*Ministero dell'Ambiente
e della Sicurezza Energetica*

DIREZIONE GENERALE VALUTAZIONI AMBIENTALI

**OGGETTO:[ID: 10983] Valutazione preliminare ai sensi dell'art. 6, c. 9-bis del D. Lgs. 152/2006. Linea Palermo - Messina. Raddoppio Fiumetorto - Cefalù Castelbuono. Tratta Ogliastrillo - Castelbuono. Fermata Cefalù - Rampa di accesso alla galleria di sfollamento.
Nota tecnica.**

Figura 2: Posizione della galleria e della rampa di accesso.

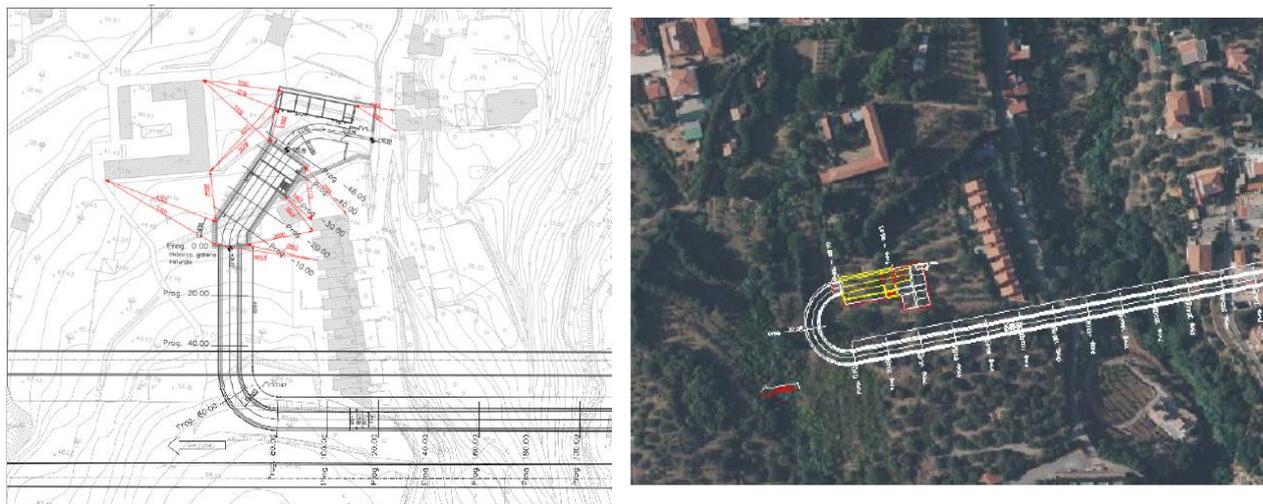
A sinistra la soluzione progettuale precedentemente sottoposta a Verifica di Assoggettabilità (Fonte: "Relazione Generale" allegata all'istanza ex art. 19 del D.Lgs 152/2006 di R.F.I. S.p.a. prot. 67 del 20/01/2023, acquisita al prot. MiTE-10268 del 25/01/2023).

A destra: la soluzione progettuale oggetto della presente Valutazione preliminare. Fonte "Relazione generale" allegata alla Lista di Controllo.

Nella "Relazione generale" allegata alla Lista di Controllo, la Società specifica che la nuova posizione della rampa comporterà un aumento di lunghezza della stessa di 130 m rispetto alla soluzione progettuale precedentemente sottoposta a Verifica di Assoggettabilità.
